有識者会合の評価を踏まえた調査・検討

(1) 有識者会合の評価を踏まえた調査・検討(概要)

○有識者会合※1は、S-1及びS-2・S-6の活動性について、以下のとおり評価している。

【旧A・Bトレンチ 位置図及びスケッチ】

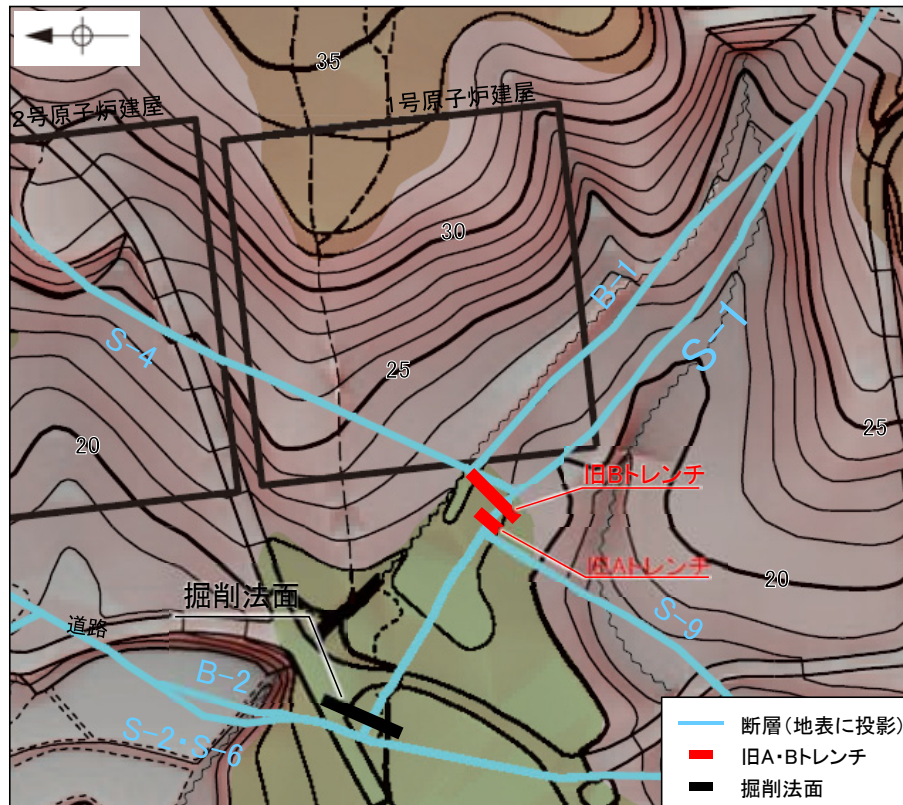
- 有識者会合は、旧A・Bトレンチの4つの全ての壁面において、S-1に沿って岩盤上面にほぼ一様な段差が認められ(右下図)、この岩盤上面はMIS5eの波食面であることから、波食面に系統的な高度差が認められることは、岩盤上面がほぼ平坦に削剥された後に、S-1のずれによって段差が生じたことを示唆すると評価している。
- 有識者会合は、上記評価は限られた資料やデータに基づいて行われていることから、より正確・確実な評価にするために、1号原子炉建屋建設時等におけるS-1とその周囲の形状を示す未提示の写真やスケッチの提示を今後の課題①としている。
- 今後の課題①を踏まえ、仮にS-1のずれにより、MIS5eの波食面に高度差が生じたとした場合、同じ中位段丘I面上に位置する建設時の掘削法面にも同程度の高度差を持つ段差が認められるはずであるが、そのような状況が見られるか否かについて検討を行った(補足資料5.17-1P.5.17-1-15~18)。
- また、旧A・Bトレンチの4つの壁面と人工改変前の地形との関係から、段差の成因について考察を行った(補足資料5.17-1P.5.17-1-19)。
- 以上の検討の結果、旧A・Bトレンチの岩盤上面の段差は、河川の侵食作用によりS-1沿いに形成されたものと考えられる。

- 旧A・Bトレンチにおいては、岩盤上面がS-1を境にして北東側が南西側に対して見かけ20~35cm高い段差が認められる。
- 仮にS-1のずれにより、MIS5eの波食面に高度差が生じた場合、同じ中位段丘 I 面上に位置する建設時の掘削法面にも同程度の高度差を持つ段差が認められるはずであるが、掘削法面における調査の結果、そのような波食面の高度差は認められない(次頁)。
- このことから、旧A・Bトレンチの岩盤上面の段差は、後期更新世以降にS-1の変位により形成されたものではないと判断される。

旧Aトレンチ南東壁面 シーム付近拡大写真
(シーム及び岩盤/堆積物境界を加筆)

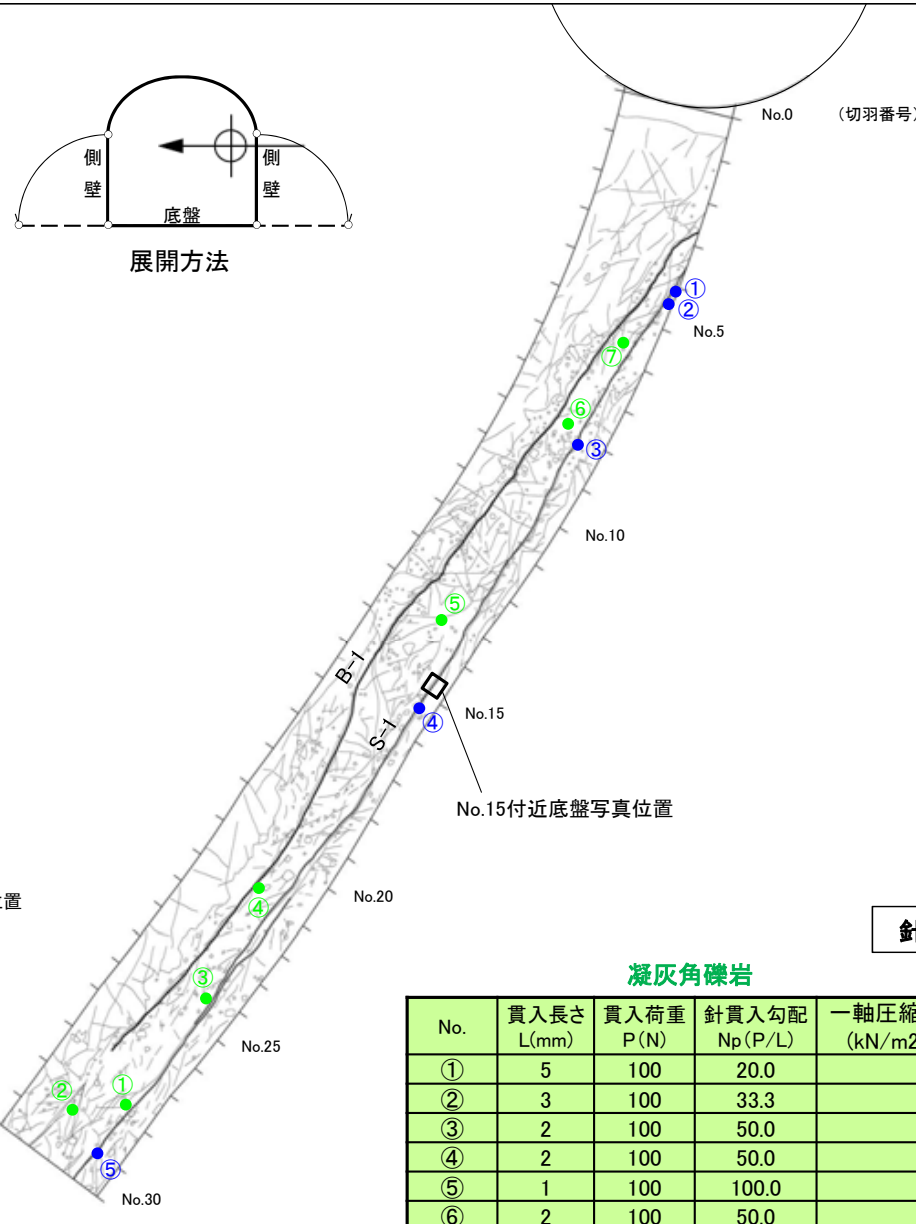
○有識者会合は、旧A・Bトレンチにおいて、S-1に沿ってMIS5eの波食面である岩盤上面にほぼ一様な段差が認められること(下図①)、その段差沿い及び肩部分の岩盤には軟質な細粒部が認められること(下図②)、堆積物の層理面はすべて南西側(段差と調和的な方向)に傾斜しており、段差直上において層理面の系統的な増傾斜も認められること(下図③)から、S-1はMIS5eの海成堆積物堆積後に変位したと解釈するのが合理的であると評価している。

・旧Aトレンチ南東壁において、S-1に沿って分布する凝灰質な細粒部は、段差の下側のみに存在しており、差別侵食により段差が形成された際に残ったものと考えられる。

Bトレンチ北西壁 スケッチ

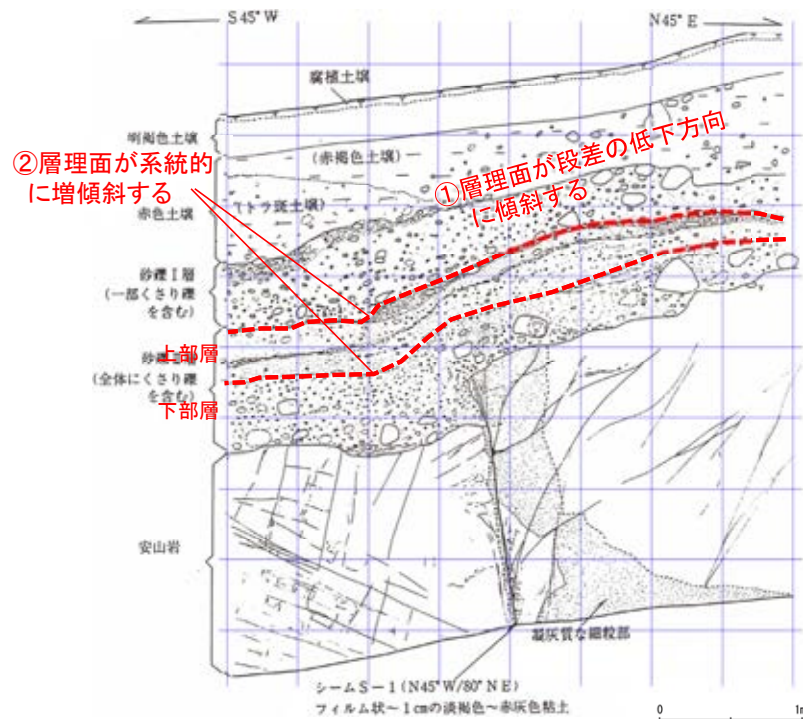
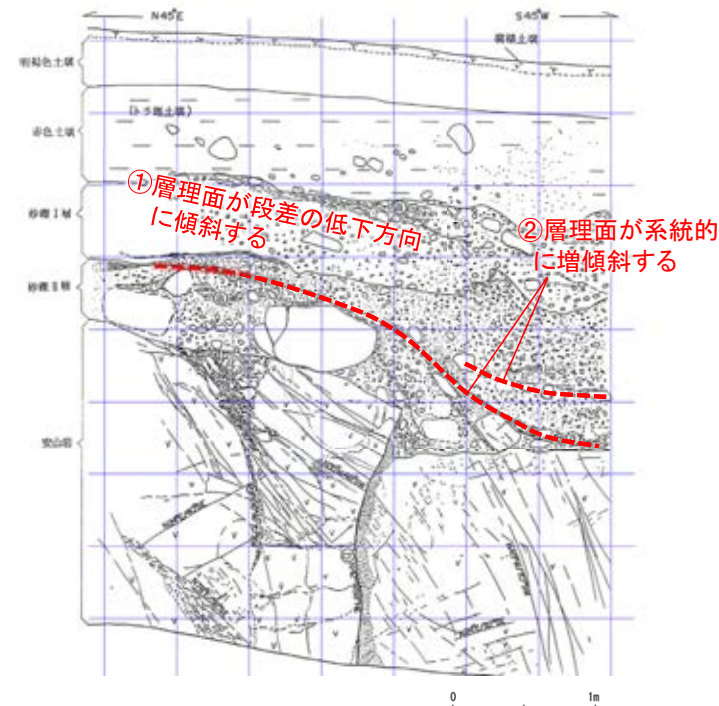
- 有識者会合は、旧A・Bトレンチにおいて、岩盤の上位に分布する堆積物の層理面は、全て南西側(S-1の段差と調和的な方向)に傾斜しており(下図①)、一部の壁面を除けば段差直上において層理面の系統的な増傾斜も認められる(下図②)ことから、この堆積物(砂礫Ⅱ層)の堆積後にS-1が変位したと解釈するのが最も合理的であると評価している。
- 当社は、段差部周辺の砂礫Ⅱ層には断層変位を示唆するようなせん断面や地層の擾乱は認められないことから、上記①②は、既存の段差を砂礫層が埋めるように堆積した堆積構造を示していると評価している。
- この評価を検証するために、既存の段差を陸側(山側)からの堆積物が埋めるケースを模擬した堆積実験(次頁)及び砂礫層が断層変位を受けたケースを模擬した断層変位実験(次々頁)を実施し、旧A・Bトレンチの堆積物でみられる構造との比較検討を行った。
- 検討の結果、層理面の傾斜等は、S-1の変位により形成されたものではなく、段差を埋める堆積構造であると考えられる。

堆積作用によっても断層の直近で礫の長軸が急傾斜になることや地層が撓むような構造が生じることが確認できた。

検討3: S-1北西部の鉱物脈法等による評価

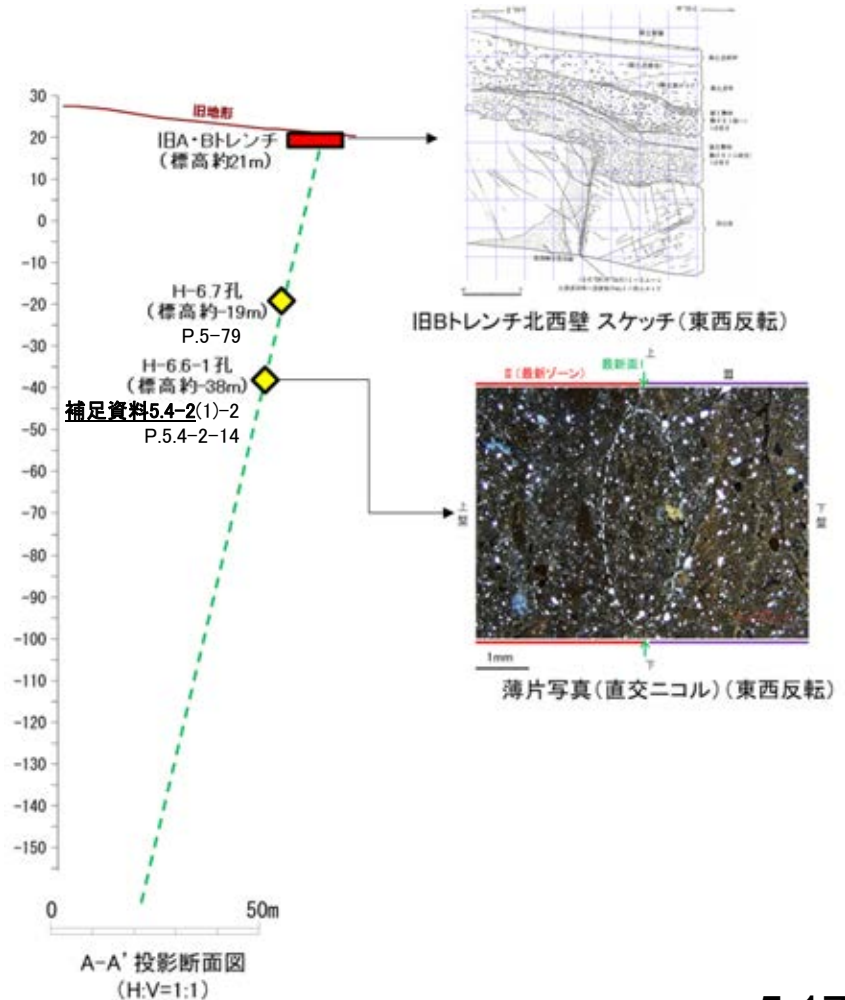
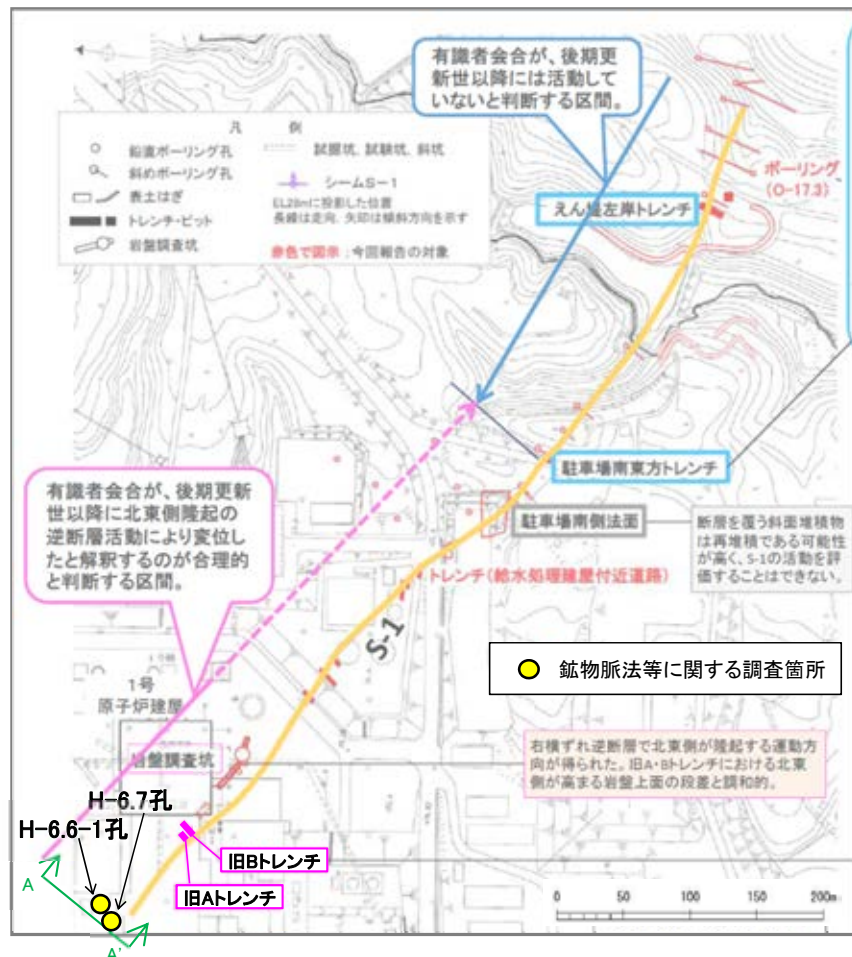
- 有識者会合は、S-1の南東部については後期更新世以降の活動はないと評価しているが、旧A・Bトレンチ既往スケッチ及び写真等の情報から、S-1の北西部については、後期更新世以降に、北東側隆起の逆断層活動により変位したと解釈するのが合理的であると評価している。
- 有識者会合によれば、上記評価は、限られた資料やデータに基づいて行われており、より正確・確実な評価にするためには、「今後の課題」に示すデータ等の拡充が必要としていることから、「今後の課題」を踏まえ、旧A・Bトレンチ地下延長部において、鉱物脈法等による評価を実施した。
- 仮にS-1北西部が北東側隆起の逆断層活動により変位したとした場合、地下延長部のS-1も同センスの変位が生じているはずであるが、鉱物脈法等による評価の結果、S-1の最新面が不明瞭かつ不連続になっており、不連続箇所の粘土鉱物(I/S混合層、少なくとも後期更新世以降に生成されたものではない)に変位・変形は認められない。

岩盤上面標高段彩図

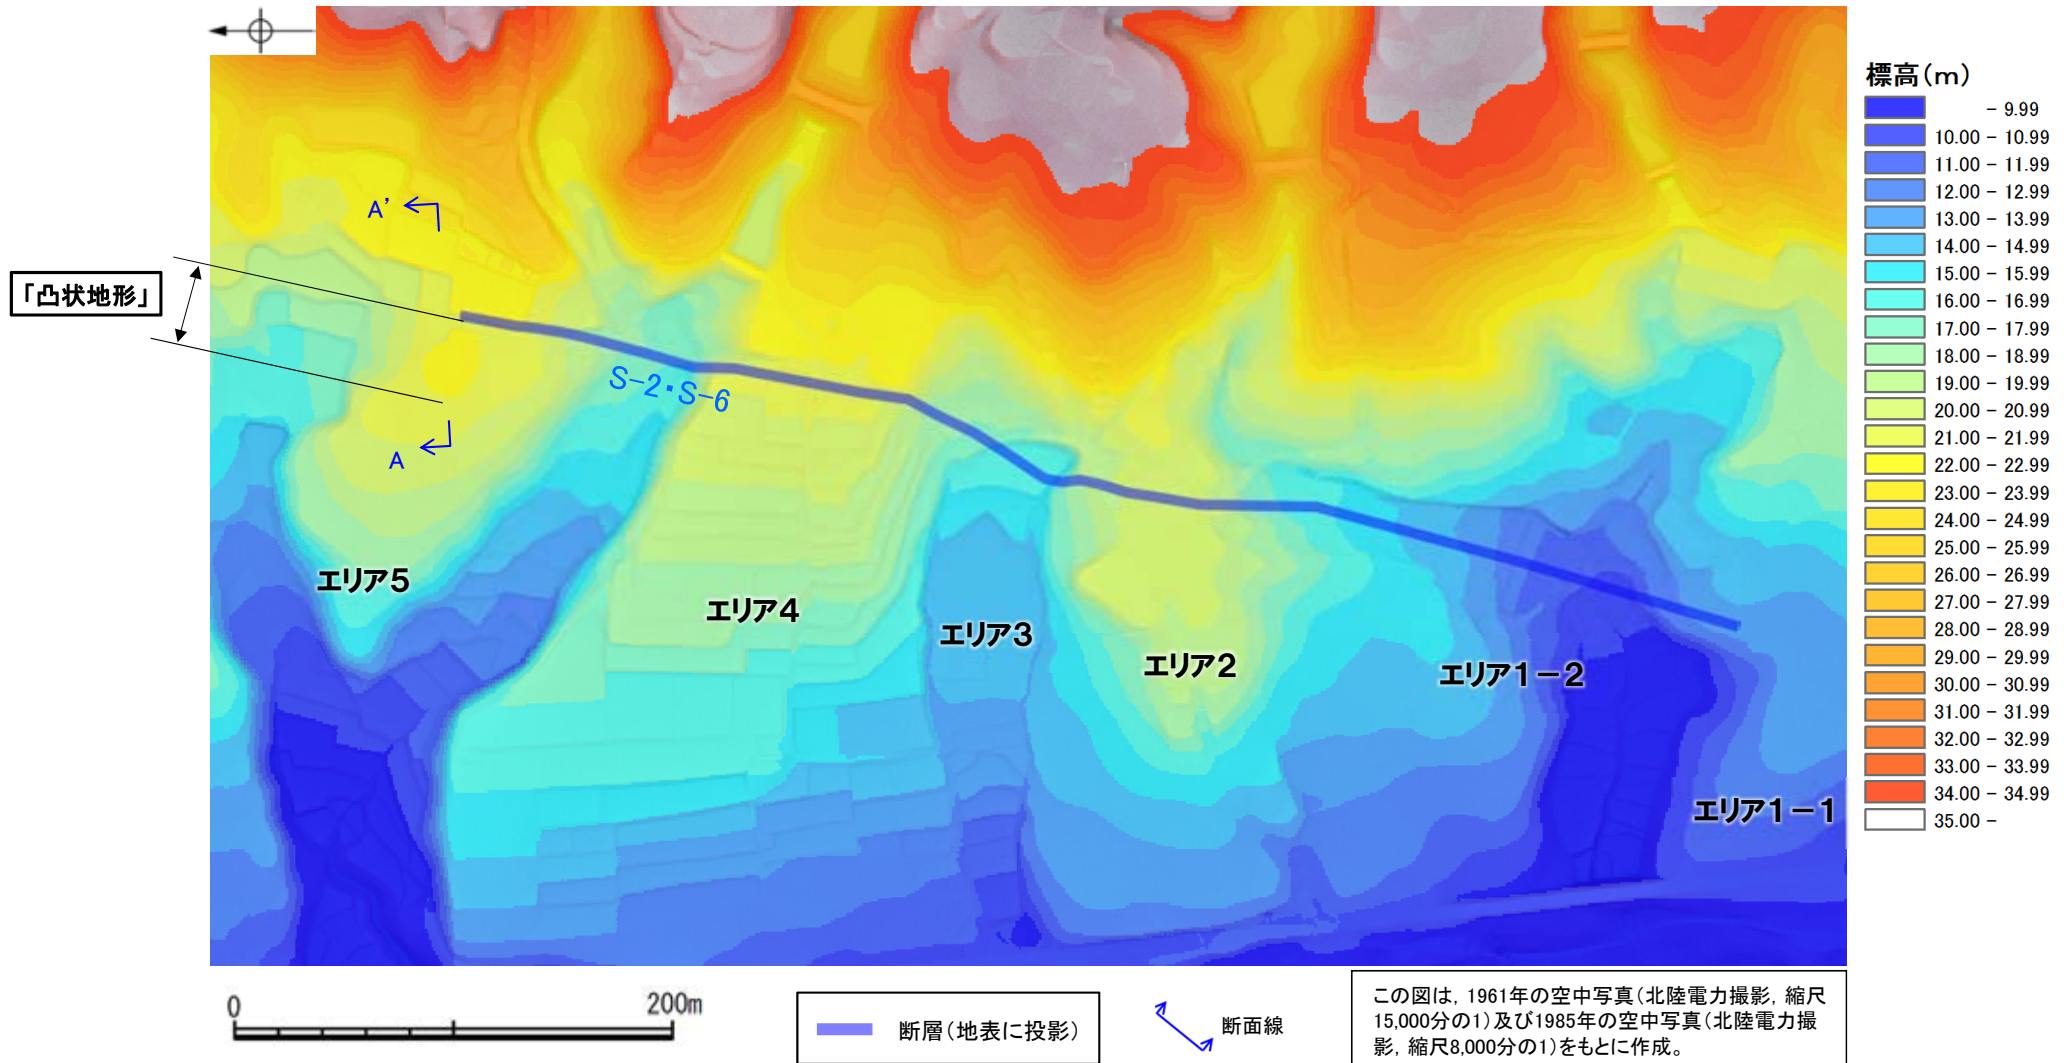
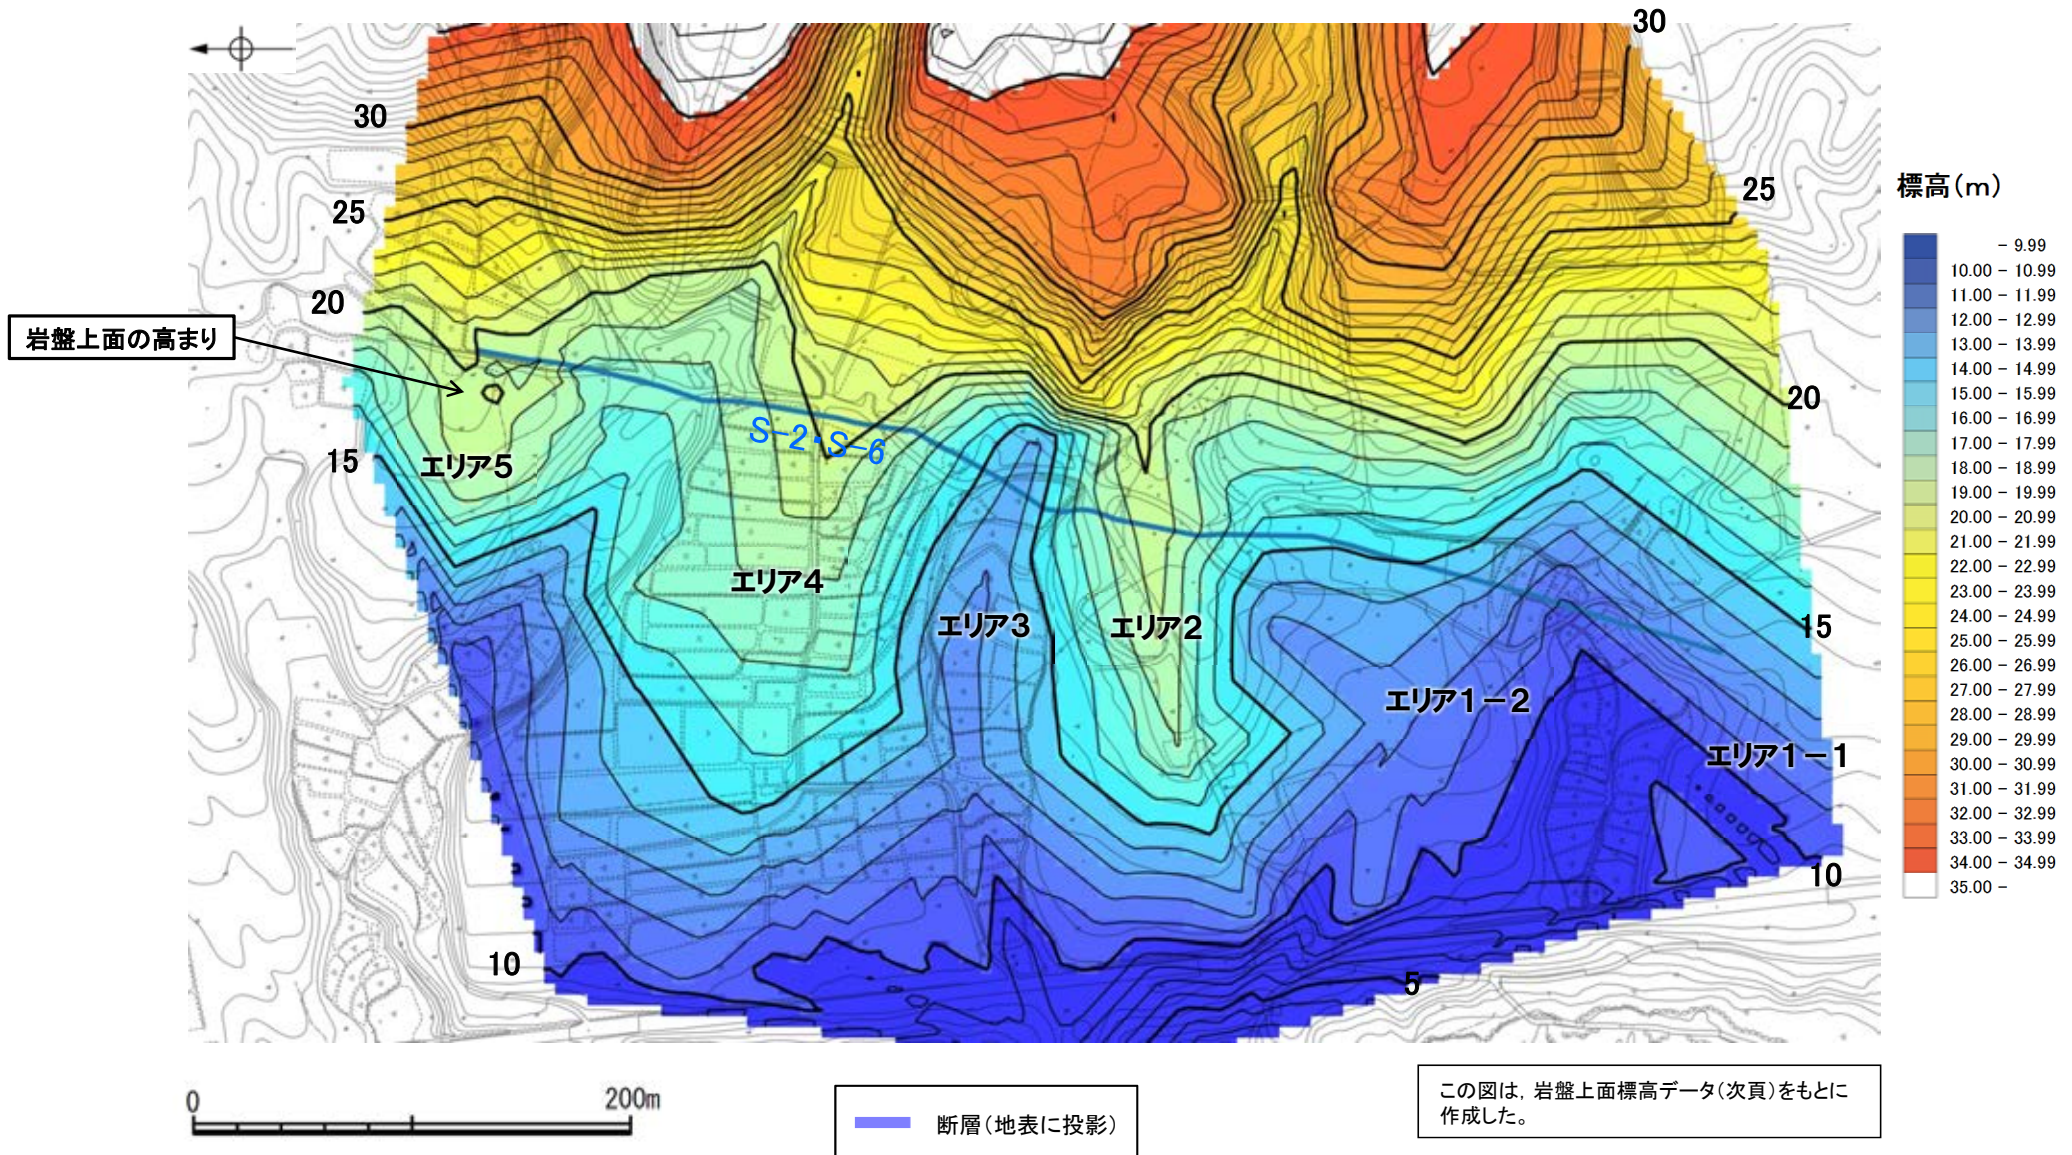
- 有識者会合は、下表左に示す(1), (2)のことから、S-2・S-6付近の地形、岩盤上面の高まりは、S-2・S-6の後期更新世以降の活動で生じた、海側(西側)隆起の変動地形であることを示唆すると評価している。
- これらの評価に対して、下表右に示すデータ拡充及び検討を行った。
- 検討の結果、地形及び岩盤上面ともにS-2・S-6に沿って一様に海側が高い傾向は認められず、また、有識者会合が指摘した西側の地形の高まり(以下、「凸状地形」)の地下には、同地形を隆起させる断層がないことを確認した。

- S-2・S-6北部に位置するエリア5において、「凸状地形」が認められる(A-A'断面*)。
- これをS-2・S-6の活動による変動地形と考えた場合、S-2・S-6の南北全線にわたって同様に地形の高まりが生じると考えられる。
- しかしながら、実際のS-2・S-6付近の地形は、海側(西側)に向かって徐々に低下しており、S-2・S-6より海側がエリア5と同様に一樣に高まるないしは減傾斜する傾向は認められない。

OS-2・S-6北部に位置するエリア5において、岩盤上面の高まりが認められる。
 ○これをS-2・S-6の活動による変動地形と考えた場合、S-2・S-6の南北全線にわたって同様に岩盤上面の高まりが生じると考えられる。
 ○しかしながら、実際のS-2・S-6付近の岩盤上面は、海側(西側)に向かって徐々に低下しており、S-2・S-6より海側がエリア5と同様に一様に高まるないしは減傾斜する傾向は認められない。

No.2トレンチスケッチ 展開図
(有識者が示した層理, 礫質部の上面を加筆)

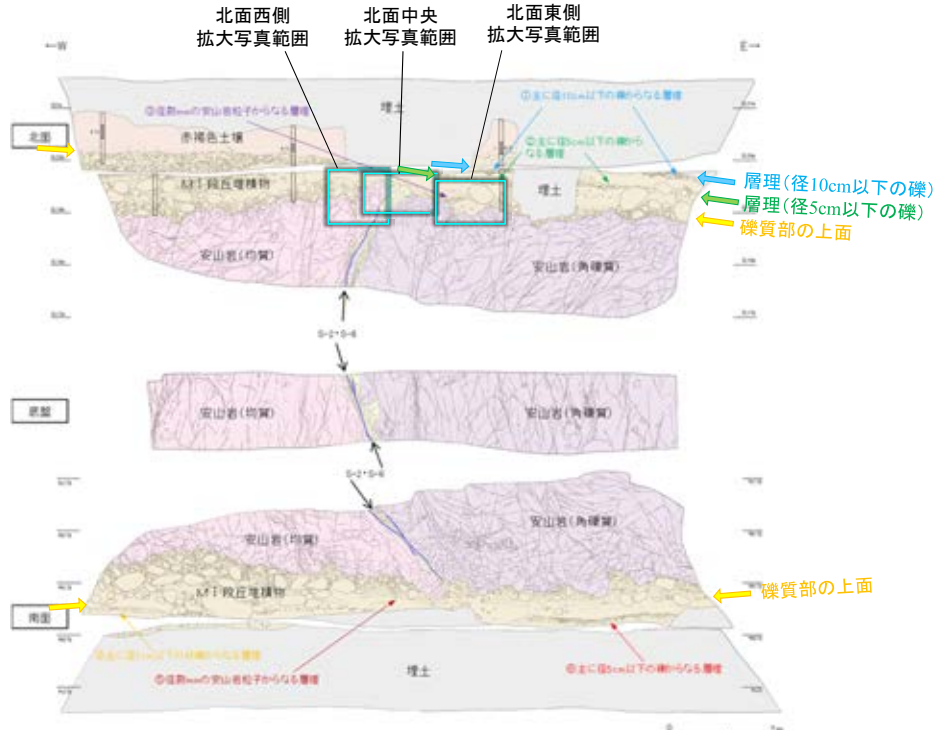
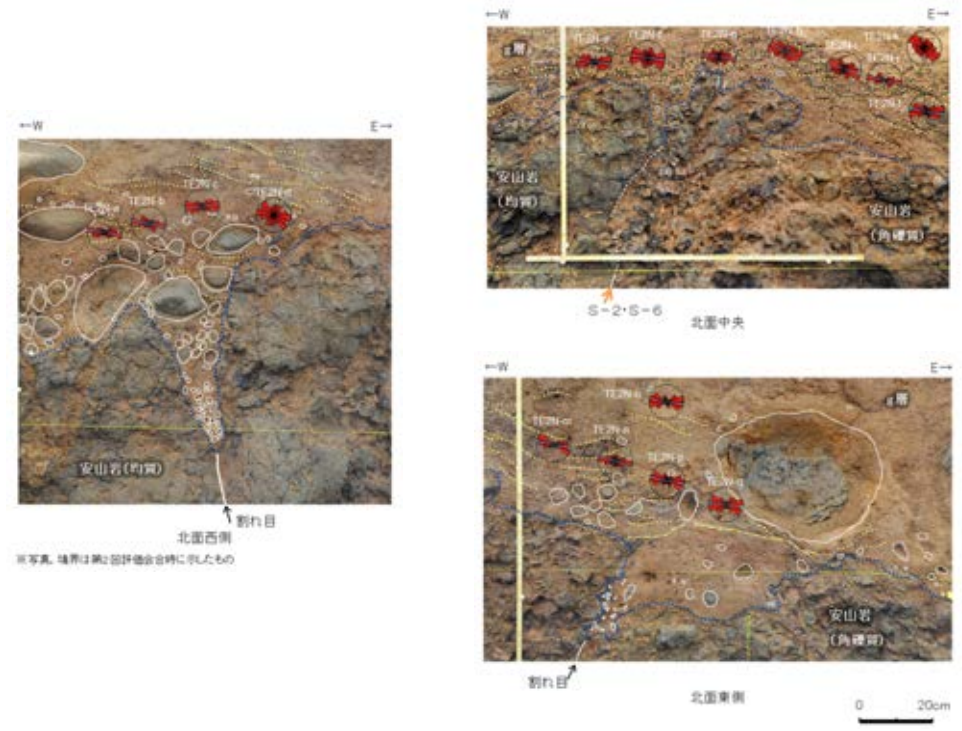
| 有識者会合の評価 | |
|----------|---|
| (1) | <ul style="list-style-type: none"> 南北両面において、岩盤上位のM I 段丘堆積物最下部に位置する礫質部の上面が、全体として山側(東側)が低くなっている(左上図の黄色矢印)。No.2トレンチではM I 段丘堆積物全体が同様に山側が低くなる傾向があり、特に北面においては、M I 段丘堆積物中で上記礫質部の数10cm上位に認められる“主に径5cm以下の礫からなる層理”と、その上位の径10cm以下の礫からなる層理において、その傾向が明瞭に確認できる(左上図の緑色・青色矢印)。 |
| (2) | <ul style="list-style-type: none"> M I 段丘堆積物中の礫等の長軸の角度分布も、北面中央、北面西側及び北面東側の全ての場所において、山側(東側)に緩く傾斜する(右上図)。 |

- 有識者会合は、下表(1), (2)のことから、No.2トレンチのM I 段丘堆積物が山側(東側)に傾斜すると評価している。
- これらの評価に対して、下表右に示すデータ拡充及び検討を行った。
- 検討の結果、MIS5eの海成堆積物中の層理等が山側に向かって一様に傾斜する傾向は認められないことを確認した。
